BUND Naturschutz in Bayern e.V. / Kreisgruppe Landsberg
Von-Helfenstein-Gasse 414a, 86899 Landsberg am Lech

14.10.2024

**Bebauungsplan Technologiepark Lechrain und 54. Änderung Flächennutzungsplan
Wiederholung frühzeitige Behördenbeteiligung**

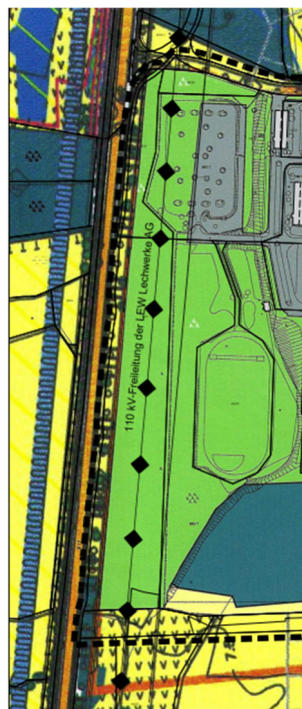
- Die Abgrenzung zwischen Technologiepark und umgebender Eingrünung wird im FNP vollständig aufgegeben. Damit wird im FNP komplett auf eine Eingrünung des Geländes verzichtet. Wir fordern daher, dass die Eingrünung auch im FNP erhalten bleibt. Insbesondere:
 - Im Nordbereich direkt an die 3C Straße wird der letzte kleine Rest an bestehender wertvoller Grünfläche zur optischen Trennung des Technologieparks entfernt.
bisher:

hier sollte wie bisher auf der Nordseite eine komplette Eingrünung erhalten bleiben

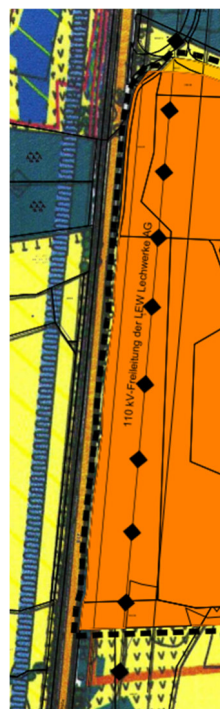
- Ebenso muß auch im FNP der Grünzug im Westen als Abgrenzung zur Straße erhalten bleiben:

Dieser bestehende Grünzug soll ja erhalten bleiben und liegt auch im LSG. Es wäre auch hier widersinnig das LSG als Technologiepark im FNP festzusetzen.

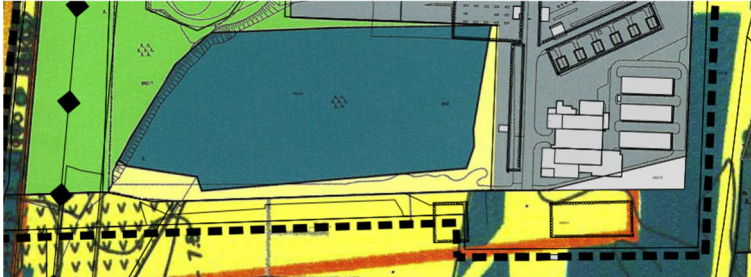
- Da aus unserer Sicht zudem die Notwendigkeit einer Erweiterung des Gewerbegebietes in die Grünflächen (Westen und Süden) nicht schlüssig nachgewiesen ist, lehnen wir die Herausnahme der Grünflächen aus dem bestehenden FNP ab. Diese Grünfläche muss als solche weiterhin Bestandteil des FNP bleiben.

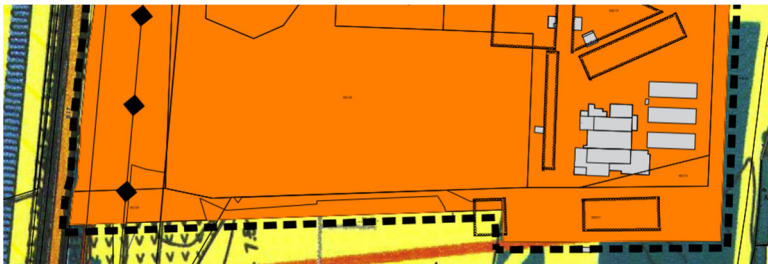
- Ebenso lehnen wir daher die Herausnahme von Wald ab:
